നമ്പർ.400308/PTAL06/GENERAL/2023/7986/(1)

വിഷയം:- വസ്തുനികുതി നിർണ്ണയവും ഈടാക്കലും,വസ്തുനികുതി നിർണ്ണയ നടപടികളിന്മേലുള്ള പരാതി.

REGULARISATION AND COMPLETION PLAN OF FIRST FLOOR OF AN EXI. RESI.BUILDING OWNED BY JOBBY ISSAC GEORGE &JIBBY ISSAC,ELAVILAYIL JOBBY BHAVAN PAVITRESWARAM(P.O)IN SY NO.7/9-5 AT PAVITRESWARAM VILLAGE,NEDUVATHOOR PANCHAYATHU,KOTTARAKKARA TALUK,KOLLAM DISTRICT.

SECTION DETAILS OF RAIN WATER HARVESTING UNIT

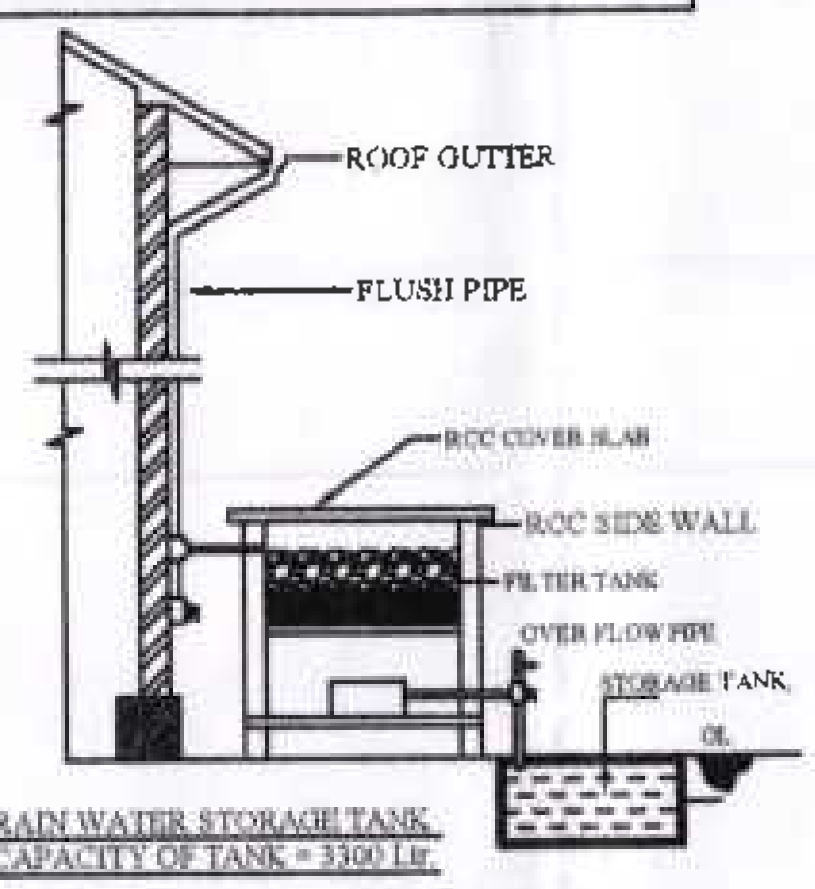
3.പ്രസ്തുത സൈറ്റിൽ കെ.പി.ബി.ആർ ചട്ടം 76 പ്രകാരമുള്ള ഭൂജല പോഷണ സംവിധാനം നടപ്പിലാക്കിയിട്ടില്ല.

മേൽ അപാകതകൾ പരിഹരിച്ച്, പ്രസ്തുത സൈറ്റിൽ ഭൂജല പോഷണ സംവിധാനം നടപ്പിലാക്കി 18/322 നമ്പർ കെട്ടിടത്തിൽ നിയമാനുസൃത അനുമതിയില്ലാതെ അധികരിച്ചിട്ടുള്ള 77.93മീ.സ്ക്വ ഏരിയ ക്രമവത്കരിക്കുന്നതിനുള്ള പ്ലാൻ കൃത്യമായി തയ്യാറാക്കി, ആയത് സങ്കേതം സോഫ്റ്റ് വെയറിൽ അപ്ലോഡ് ചെയ്ത് അപ്പൻഡിക്സ്-എ1 സഹിതം പ്ലാൻ ഹാജരാക്കുന്ന മുറയ്ക്ക് തുടർനടപടികൾ സ്വീകരിക്കുന്നതാണ് എന്ന വിവരം റിപ്പോർട്ട് ചെയ്ത് കൊള്ളുന്നു.

G.F PLAN

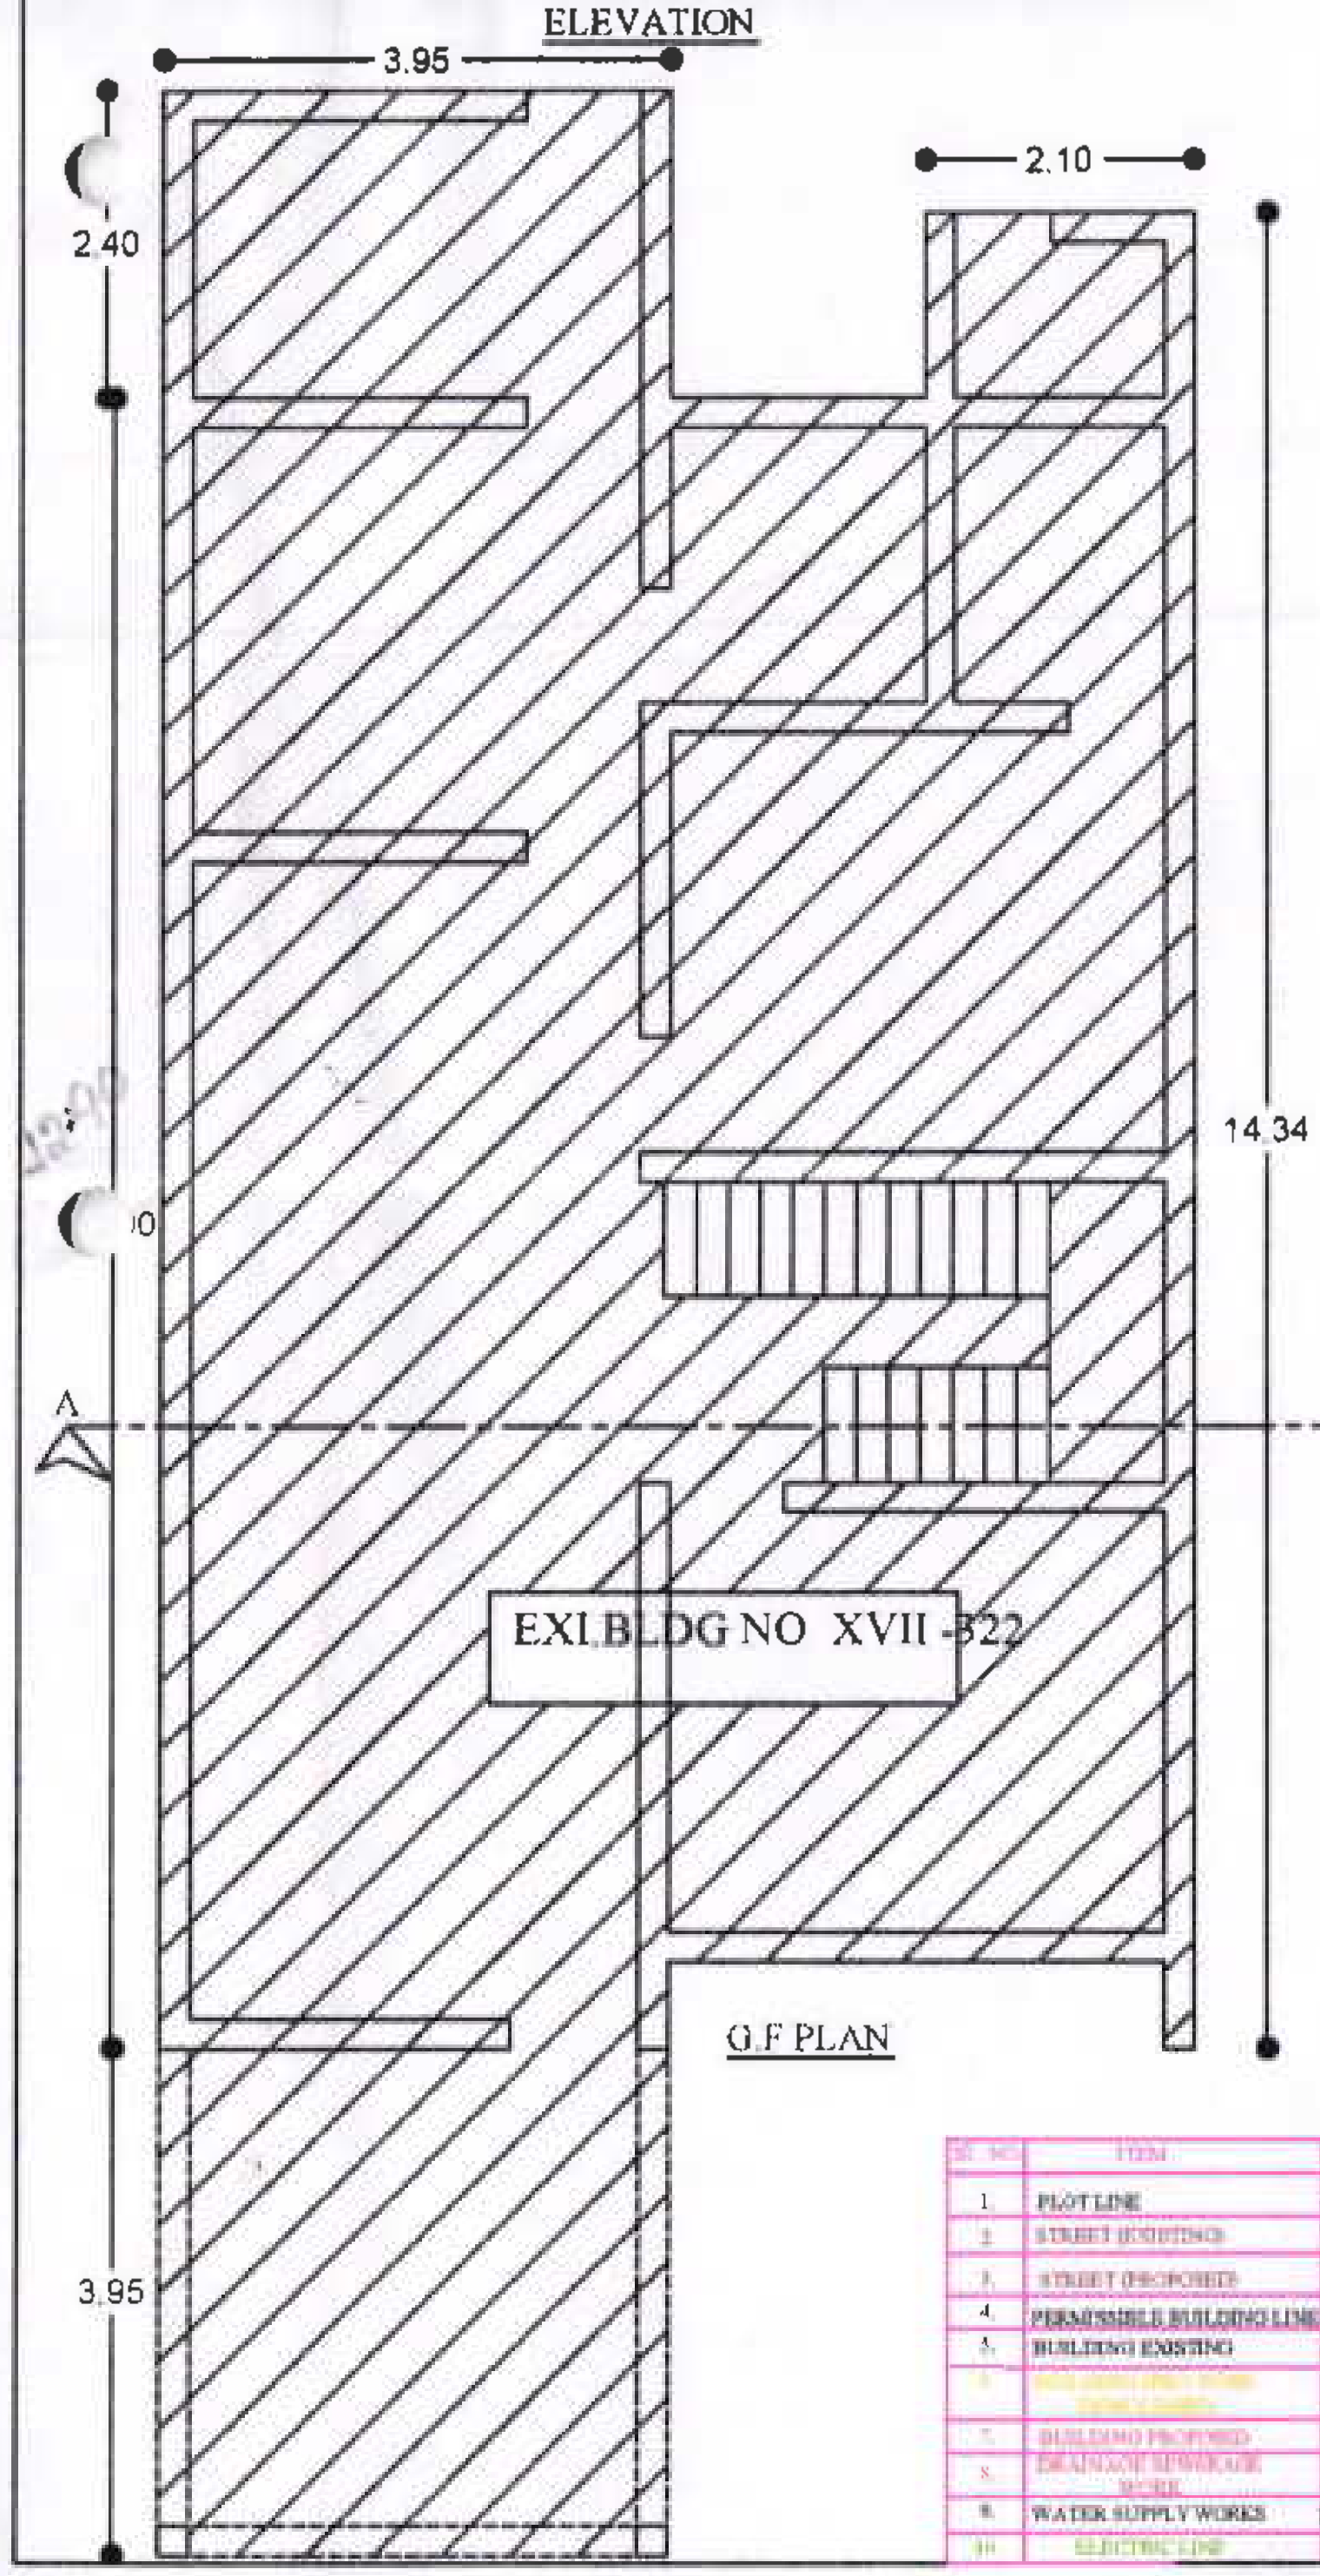
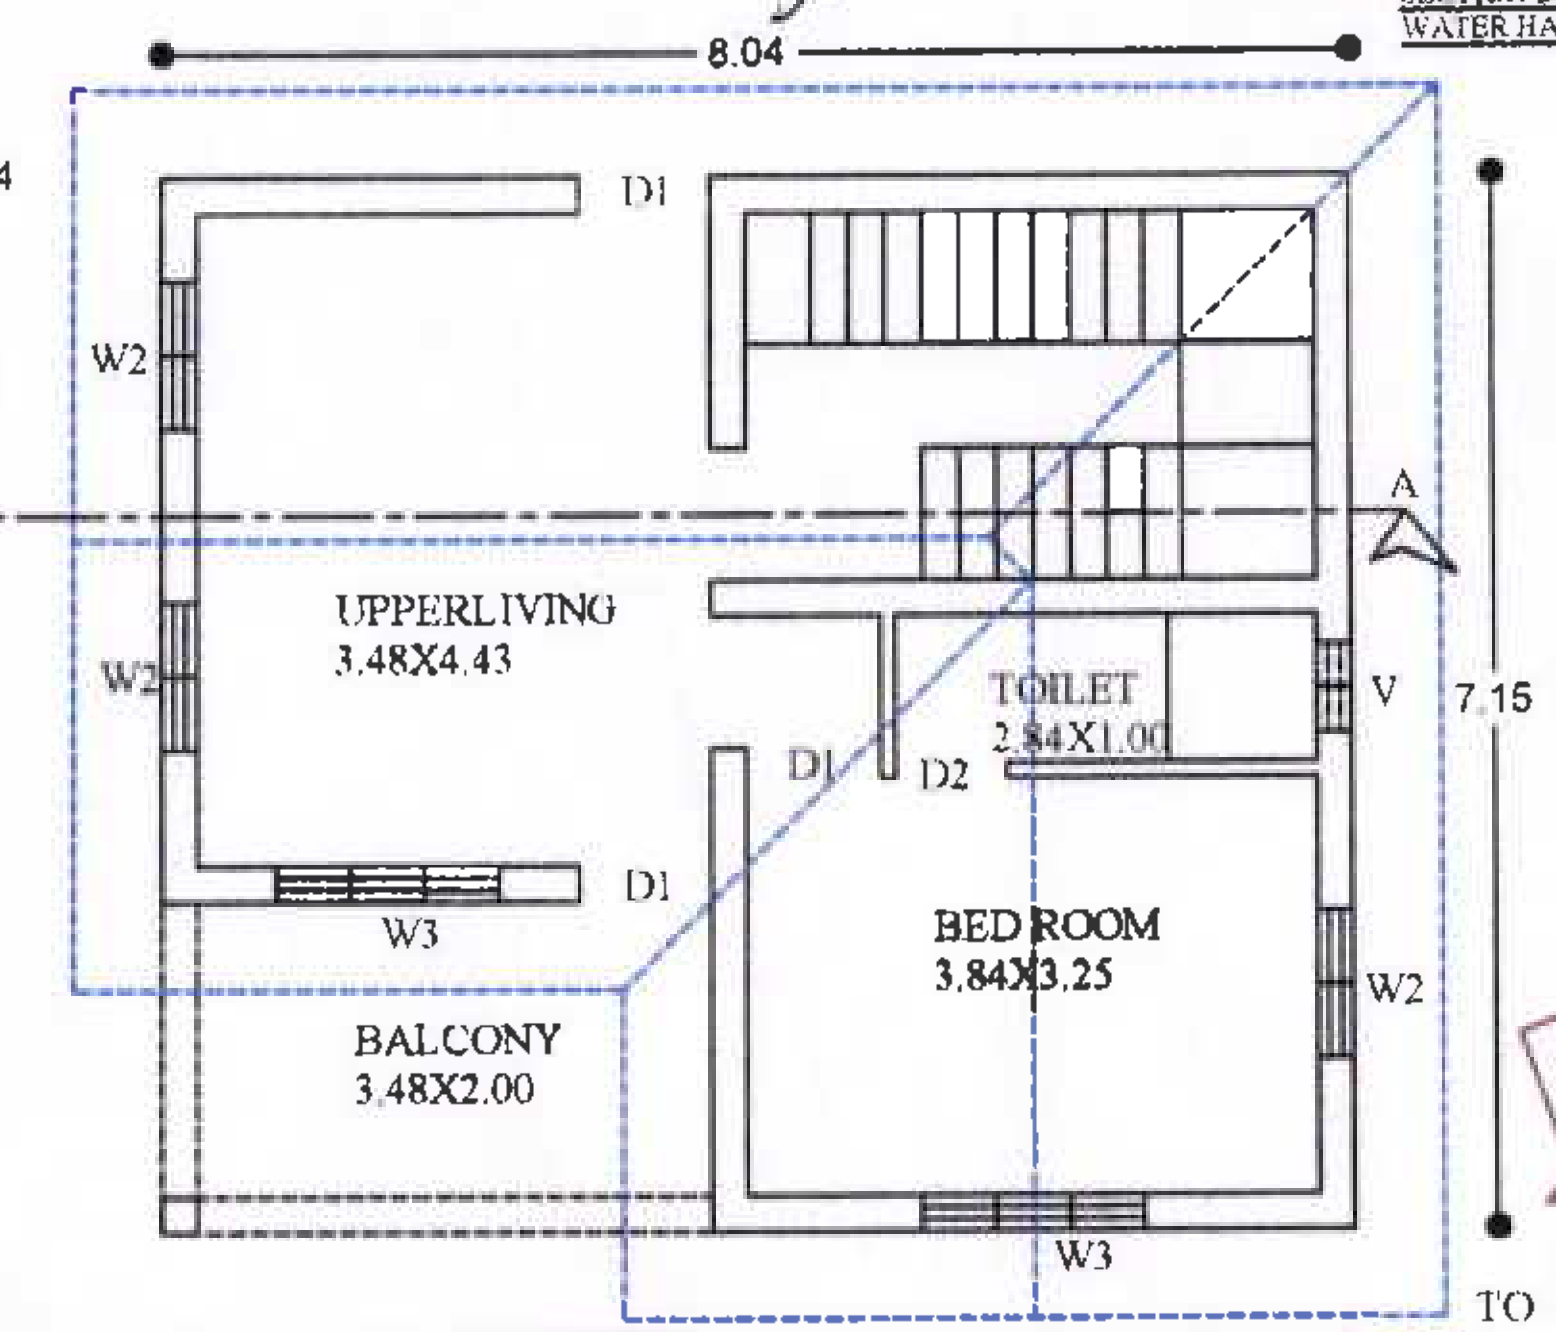
1.കെട്ടിടത്തിൻറെ താഴത്തെനില, ഒന്നാം നില എന്നിവയുടെ ഏരിയ പ്ലാനിൽ തെറ്റായി

രേഖപ്പെടുത്തിയിരിക്കുന്നു( സൈറ്റ് പരിശോധനയിൽ കെട്ടിടത്തിൻറെ ഏരിയ പ്ലാനിൽ രേഖപ്പെടുത്തിയിരിക്കുന്നതിനേക്കാൾ കൂടുതലാണ് .)

4. സഞ്ചയ അസസ്മെൻറ് സോഫ്റ്റ് വെയർ പ്രകാരം 18/322 നമ്പർ കെട്ടിടത്തിൻറെ നികുതി നിർണ്ണയിച്ചിട്ടുള്ള ഏരിയ-109മീ.സ്ക്വ ആണ്, സൂചന(2) അപേക്ഷയോടൊപ്പം സമർപ്പിച്ചിരിക്കുന്ന പ്ലാനിൽ രേഖപ്പെടുത്തിയിരിക്കുന്നത് പ്രകാരം 18/322 നമ്പർ കെട്ടിടത്തിൻറെ നിലവിലുള്ള ഏരിയ-142.32മീ.സ്ക്വ ആണ്. അധികരിച്ചിരിക്കുന്ന 33.32 മീ.സ്ക്വ ഏരിയയുടെ ക്രമവത്കരണം പ്ലാനിൽ ഉൾപ്പെടുത്തിയിട്ടില്ല

1. Ground Floor, First Floor എന്നിവയുടെ Built up Area
തെറ്റായി രേഖപ്പെടുത്തിയിരിക്കുന്നു.
2. ക്രമവൽക്കരിക്കേണ്ട കെട്ടിട ഭാഗത്തിന്ന് സെറ്റ്ബാക്കുകൾ Appendix A1-ൽ
രേഖപ്പെടുത്തണം.
3. സൈറ്റിൽ ടോയ്ലറ്റ് ഷോപ്പിനാവശ്യമായവ നിർമ്മിക്കേണ്ടതാണ്.

LOCATION & SITE PLAN
SCALE 1 : 200

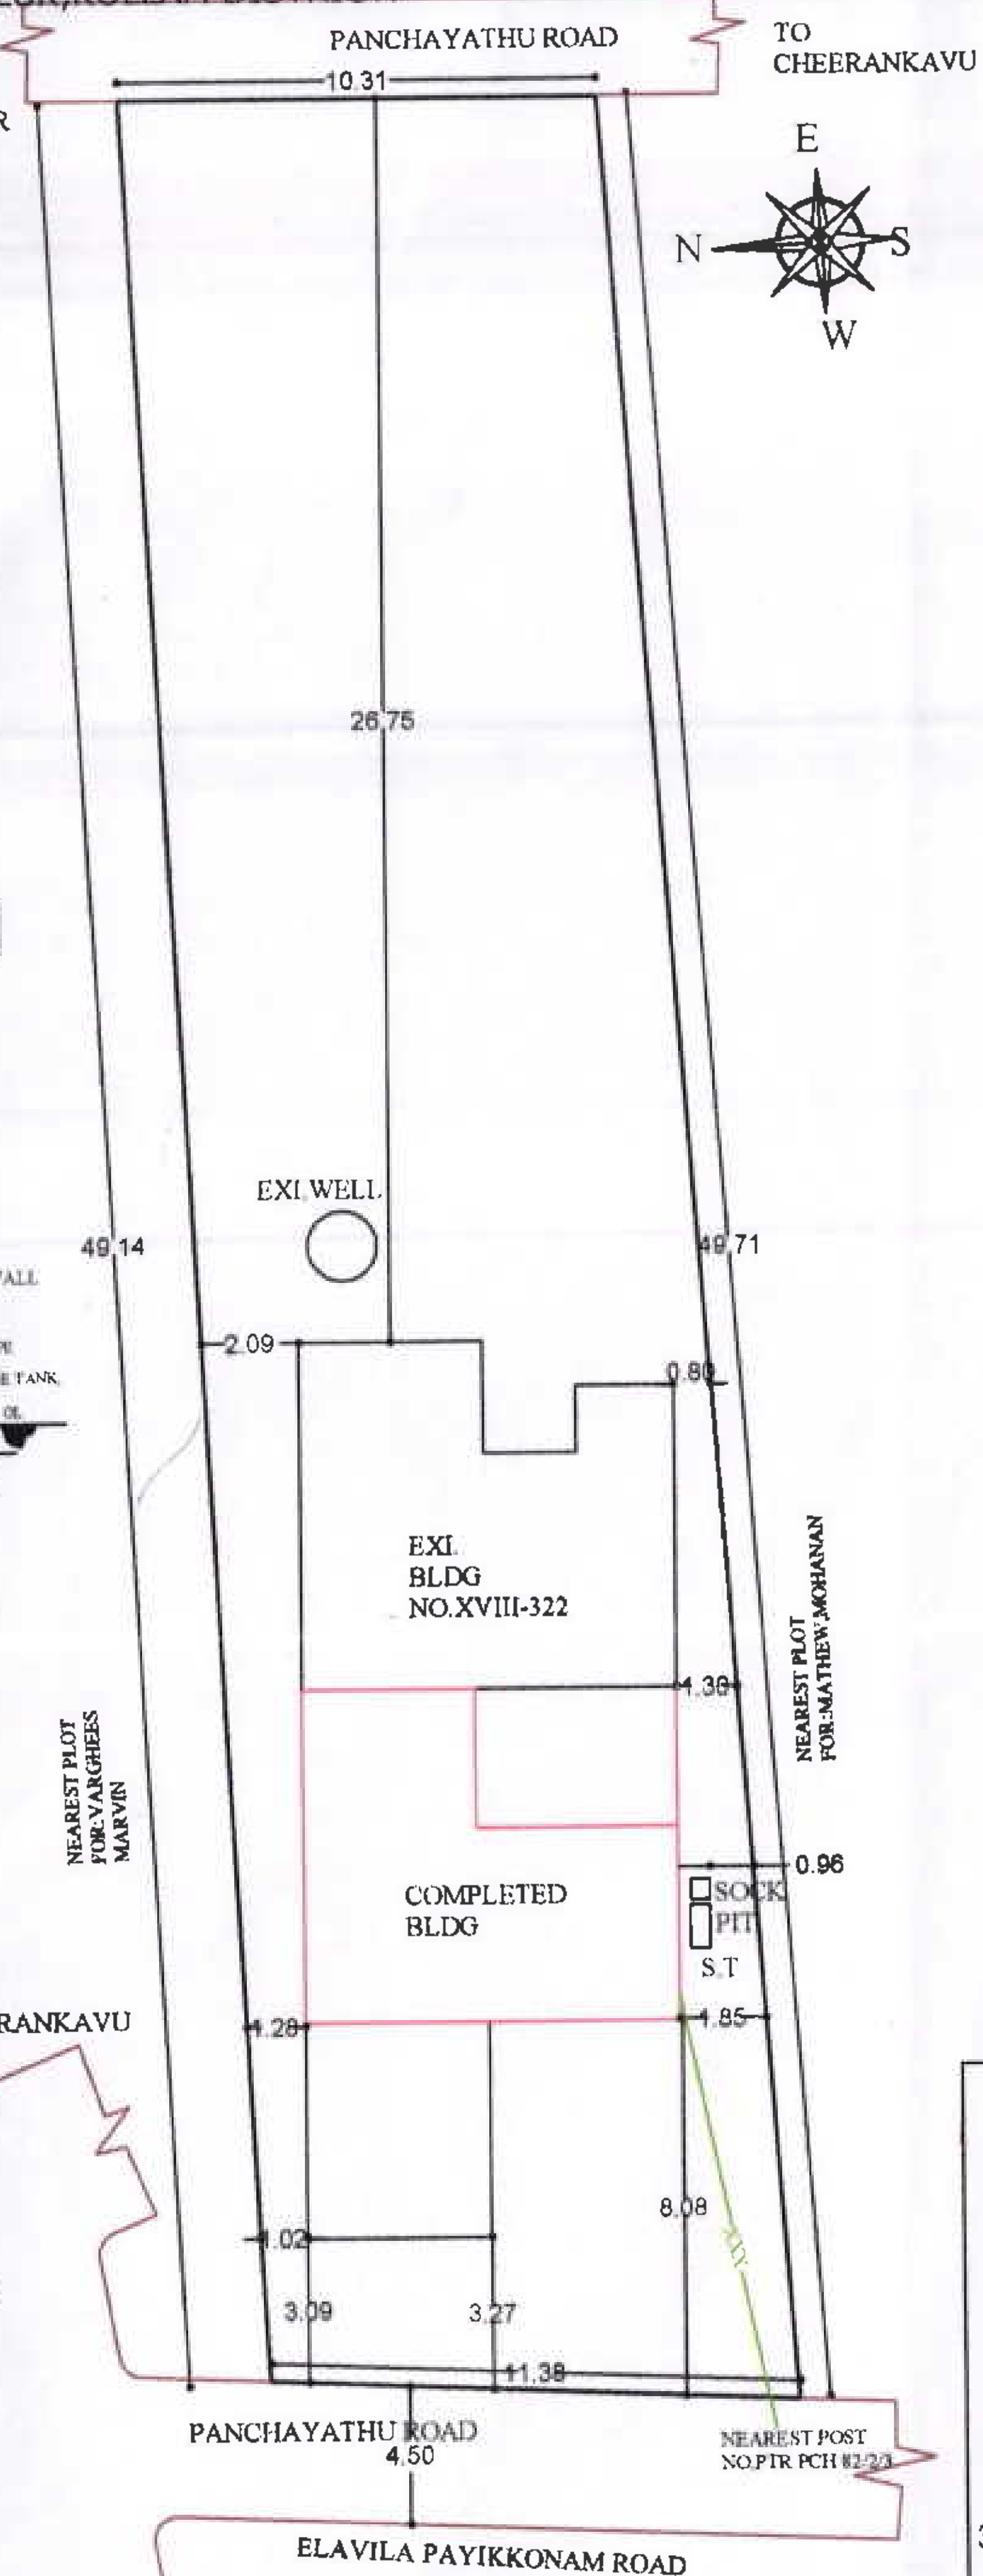
2.അപ്പൻഡിക്സ്-എ1 ഓൺലൈൻ അപേക്ഷയിൽ കെ.പി.ബി.ആർ 2019 ചട്ടം26(4) പ്രകാരമുള്ള സെറ്റ് ബാക്ക് രേഖപ്പെടുത്തിയിരിക്കുന്നത് തെറ്റായിട്ടാണ്( ക്രമവത്കരിക്കേണ്ട കെട്ടിടഭാഗത്തു നിന്നുള്ള സെറ്റ് ബാക്ക് ആണ് രേഖപ്പെടുത്തേണ്ടത്)
